Aggiornamento Elaborato 2 del PAI Po
Aggiornamento Mappe aree allagabili del PGRA

Scheda di sintesi

Comune: Marone

Corso d'acqua: Val Bandera, Bagnadore, Opolo

Sopra: a sinistra PAI vigente area Ee; a destra PGRA – ambito RSCM vigente P3/H

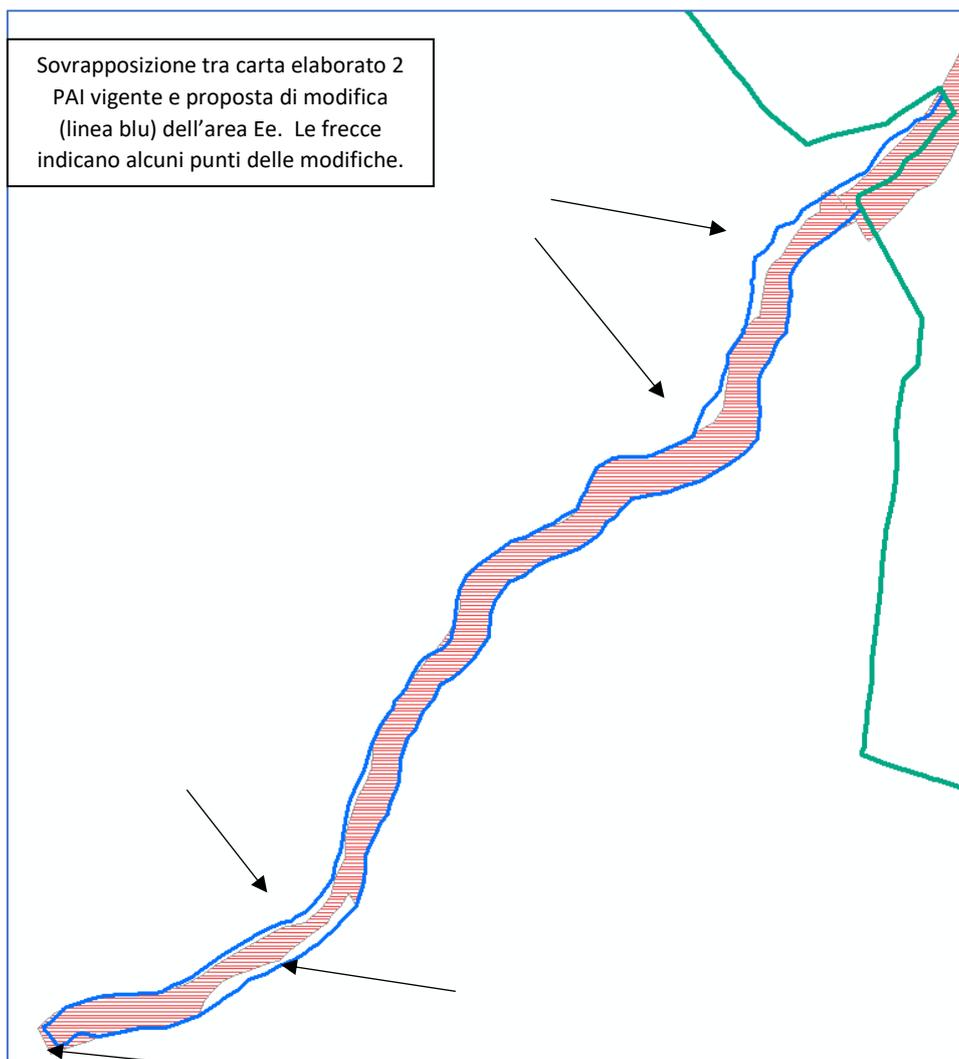
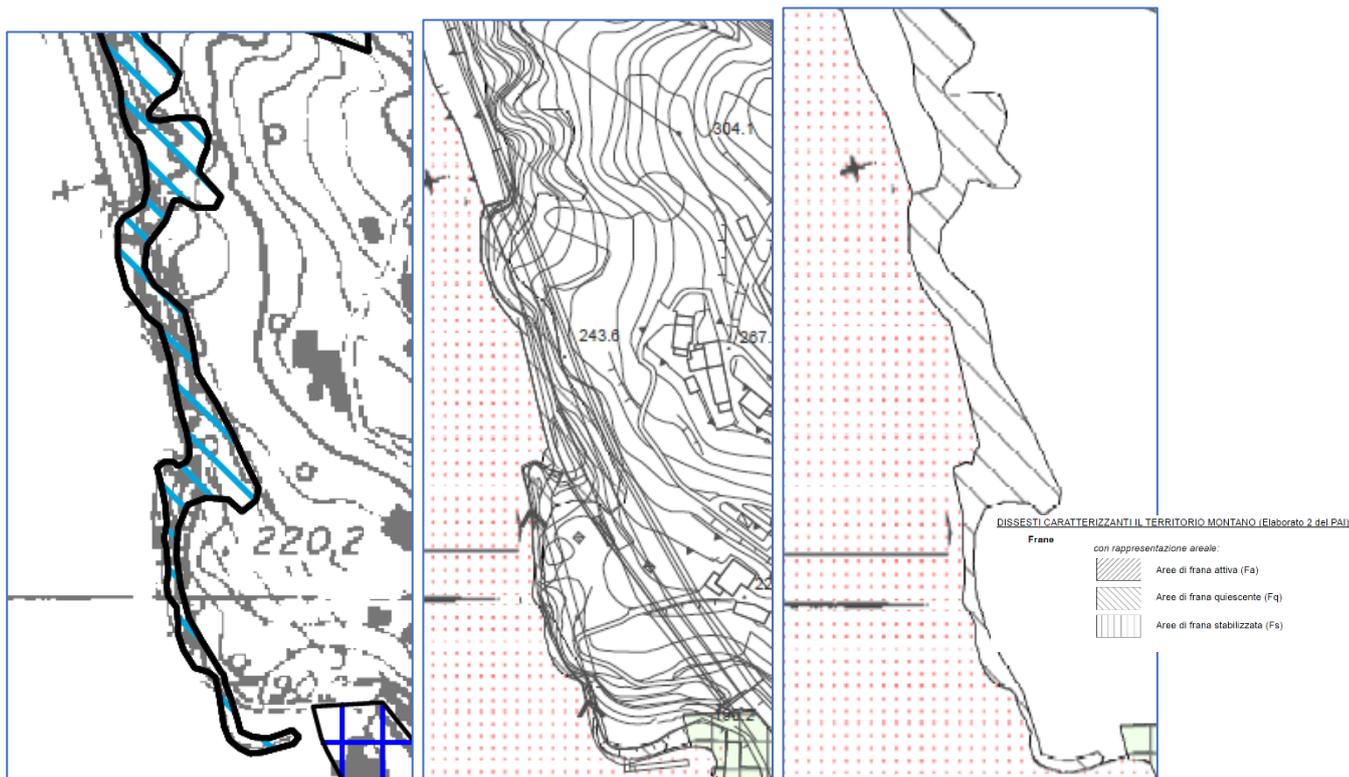
- il poligono Ee (P3/H RSCM PGRA) del Torrente Bagnadore è stato modificato rispetto alla versione precedente:
 - per adeguamento del limite esterno del poligono alla base vettoriale comunale;

Sovrapposizione tra carta elaborato 2 PAI vigente e proposta di modifica (linea blu) dell'area Ee.

Punto f:

- per adeguamento del limite areale alla base topografica comunale;

- per renderlo coerente con la delimitazione contenuta nella Carta di Sintesi della componente geologica del PGT datata 2009 (ove è stato rappresentato tra le aree vulnerabili dal punto di vista idraulico);
- per l'allineamento tra il confine comunale utilizzato nella versione 2009 del PGT e quello utilizzato nell'attuale versione; in particolare, il tratto di alveo considerato come Ee (P3/H) è stato prolungato fino a raggiungere il nuovo confine comunale.

5 – Scenario ACL

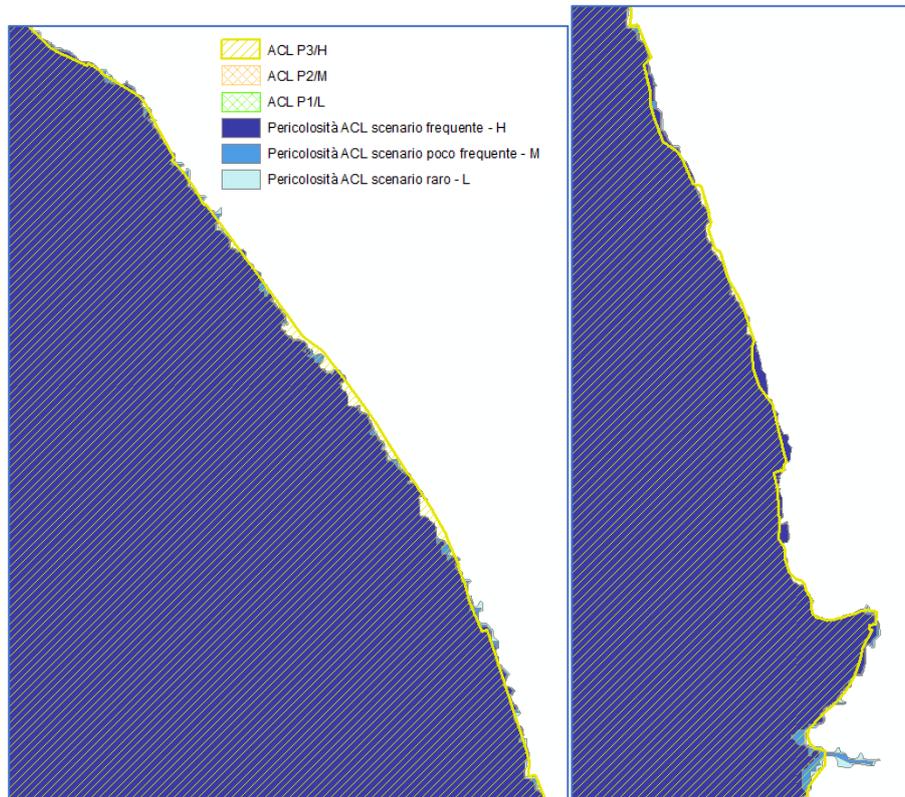
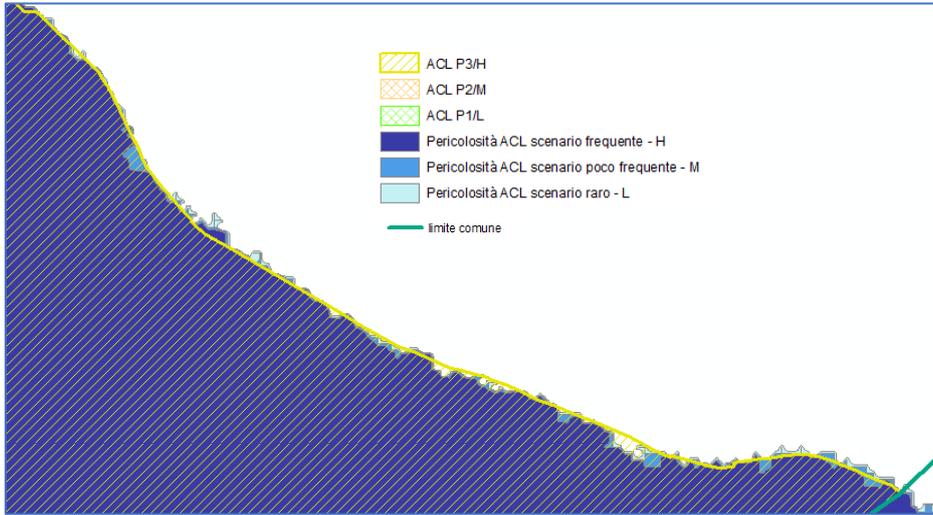
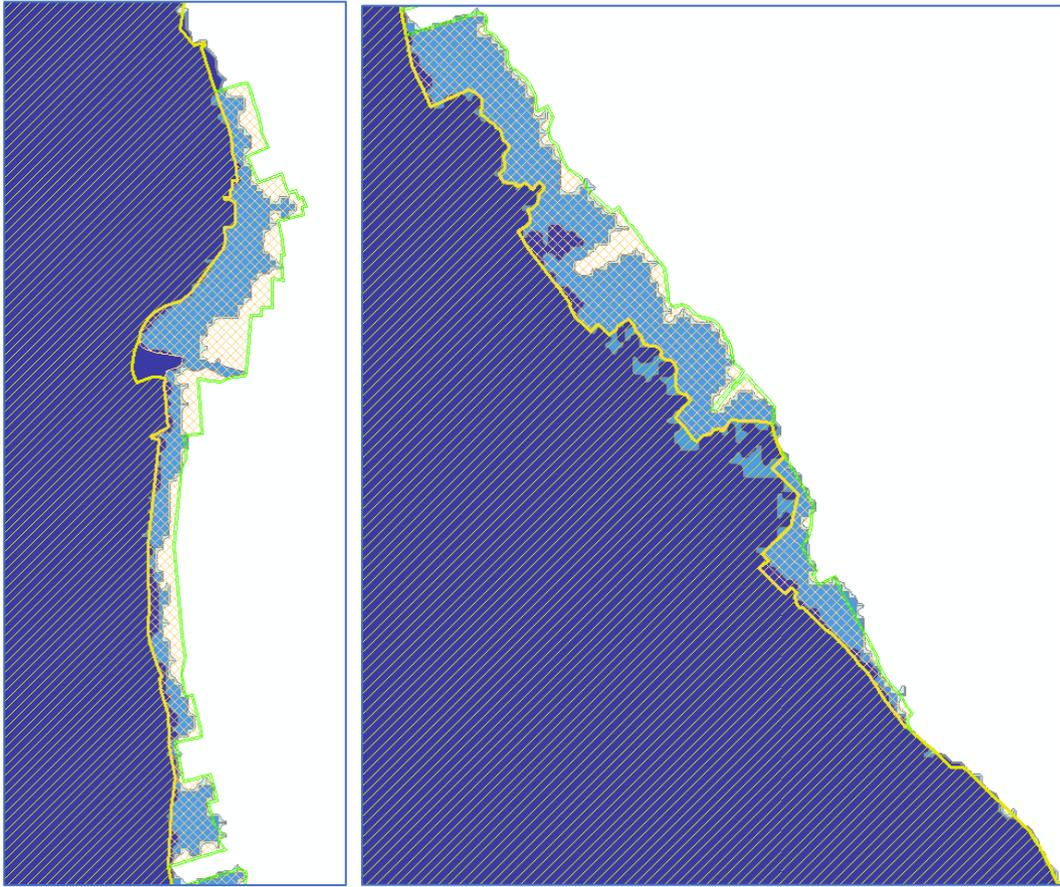
Le aree corrispondenti alle pericolosità P3/H, P2/M e P1/L dell'ambito ACL sono state modificate rispetto alla perimetrazione presente nella Revisione 2019 (utilizzata come punto di partenza per l'elaborazione effettuata nel PGT del Dicembre 2020). Le modifiche apportate derivano da un rilievo morfologico di dettaglio, effettuato con l'ausilio del vettoriale comunale e del DBT regionale, sfruttando i punti quotati in esso riportati e i vari elementi cartografati, quali muri di sponda, fabbricati e dislivelli di varia natura. Nel dettaglio, il muro di sponda che borda il Lago d'Iseo comporta un dislivello notevole tra la quota del lago e la strada soprastante e rappresenta il principale elemento di riferimento per discriminare la possibilità o meno di esondazione per le piene frequenti e rare.

Stralci, a partire dal confine nord con il comune di Pisogne sino al confine sud con Sale Marasino, della sovrapposizione tra mappe PGRA – ambito ACL proposte e mappe PGRA vigenti.

Rilievo morfologico di dettaglio, effettuato con l'ausilio del vettoriale comunale e del DBT regionale, sfruttando i punti quotati in esso riportati e i vari elementi cartografati, quali muri di sponda, fabbricati e dislivelli di varia natura a partire dalle quote di riferimento utilizzate per la redazione delle mappe PGRA e riportate nell'Allegato 4 alla d.g.r. 6738/2017.
